Mission régionale d'autorité environnementale
OCCITANIE

**Avis sur la création d'un parc photovoltaïque
- commune d'Auriac-Lagast lieu-dit « *la Malborie* » (Aveyron)**

N°Saisine : 9 274/A P

Avis émis le 16 janvier 2026

Figure 1 : photo aérienne de la zone d'étude – photo du haut situation actuelle, photo du bas situation projetée - extrait du dossier de permis de construire

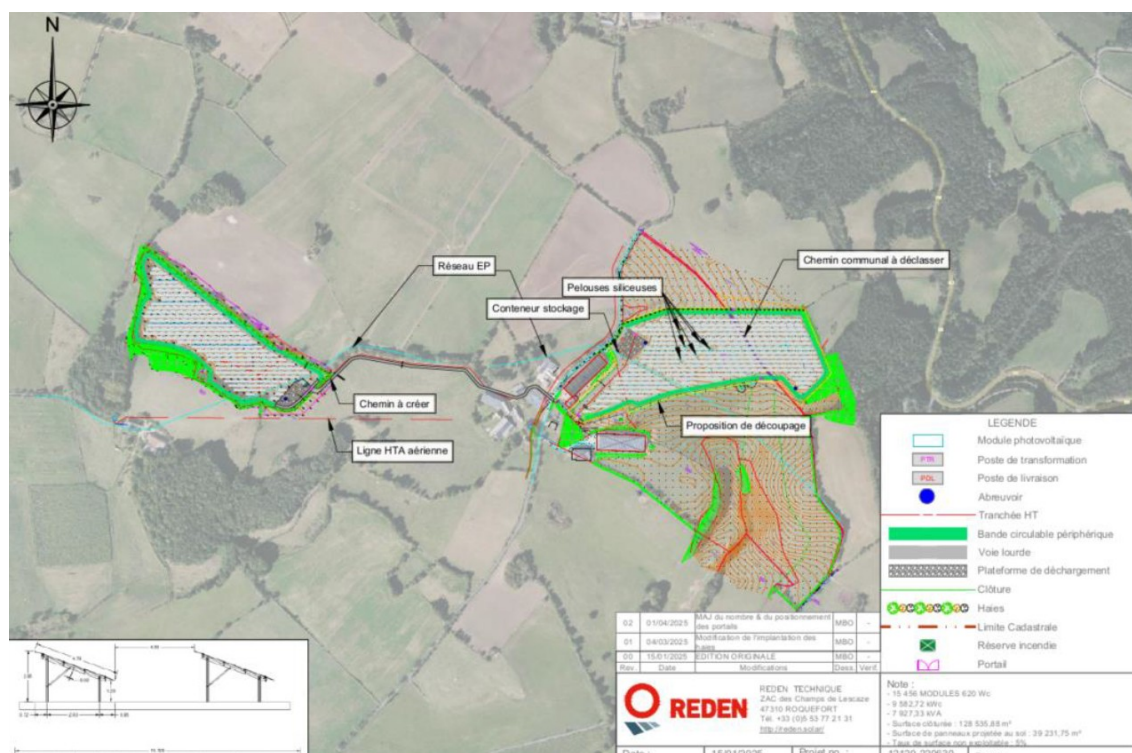
La surface clôturée du projet est de 12,85 ha. Le projet prévoit l'installation de 15 456 panneaux solaires pour une puissance estimée de 9,58 MWc et une production annuelle de 12 847 MWh. La surface projetée au sol des panneaux est de 3,9 ha. Les deux photos aériennes ci-dessous (figure 1) permettent de visualiser la situation actuelle de la zone d'étude et la situation projetée ainsi que la réalisation de deux îlots photovoltaïques bien distincts.

Figure 3 : carte de synthèse des enjeux écologiques représentés au sein de l'aire d'étude

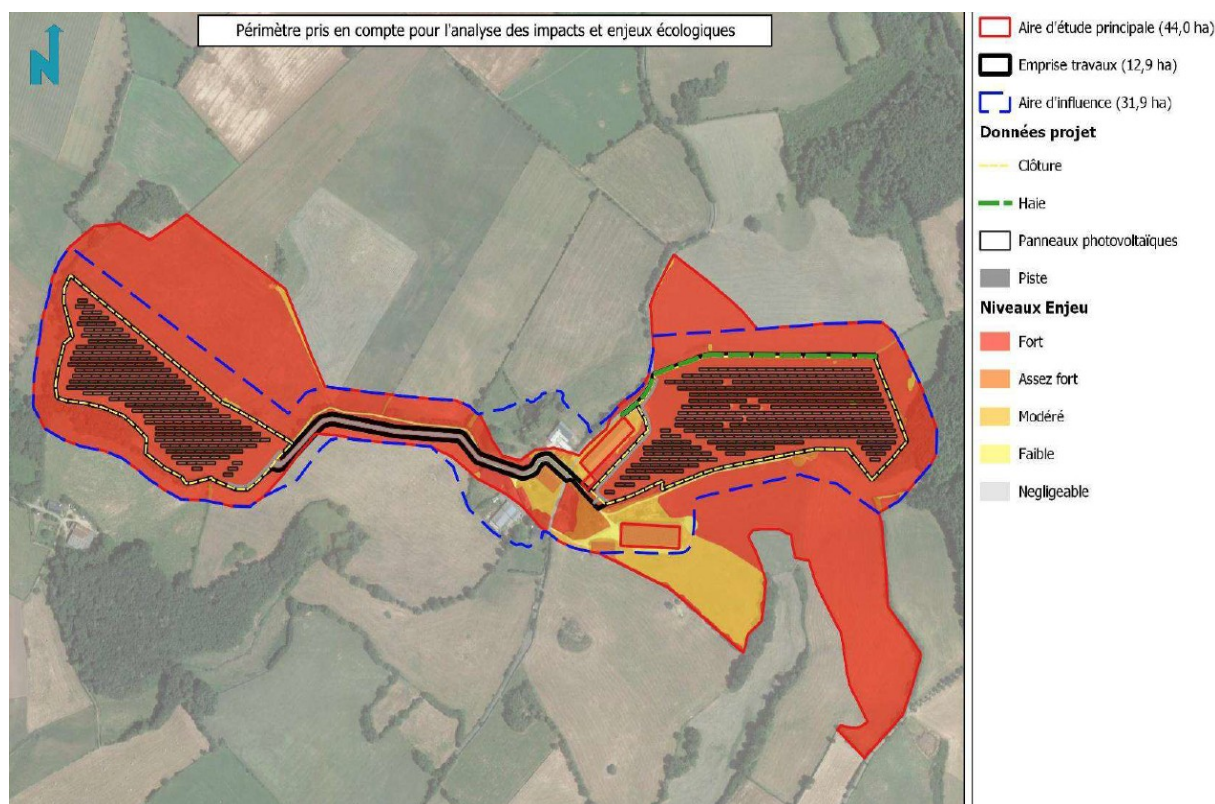
La carte de synthèse (figure 3), extraite de l'étude d'impact, permet de constater que des enjeux forts marquent la quasi-totalité de la zone d'étude où sont implantés les équipements solaires.

Avec les mesures d'atténuation qui sont proposées (mesures d'évitement et de réduction), la MRAe évalue le niveau des impacts résiduels comme modéré pour les reptiles, les chauves-souris et une partie de l'avifaune nicheuse.

Le risque de mortalité demeure important, justifiant pour la MRAe de retenir un risque caractérisé de destruction de plusieurs espèces protégées (nécessitant une dérogation à la stricte protection d'espèces). Les sensibilités environnementales de la zone d'étude apparaissent trop importantes pour y implanter ce type de projet.

Compte tenu du niveau significatif des incidences résiduelles prévisibles pour une partie de la faune (oiseaux, chauves-souris, reptiles) avec les mesures actuellement prévues par le porteur de projet, la MRAe recommande de renforcer ces mesures d'évitement et de réduction. Le fort niveau de sensibilité de la zone conduit la MRAe à considérer que des mesures de compensation seront de plus nécessaires pour respecter l'objectif de zéro perte de nette de biodiversité pour chacune des espèces impactées. Elle recommande en outre d'examiner la nécessité une dérogation à la stricte protection des espèces en liaison avec la DREAL.

Si ces mesures ne permettent pas de réduire à un niveau faible les impacts résiduels du projet, la MRAe recommande d'envisager un autre site d'implantation présentant de moindres enjeux environnementaux, notamment un site dégradé ou anthropisé.
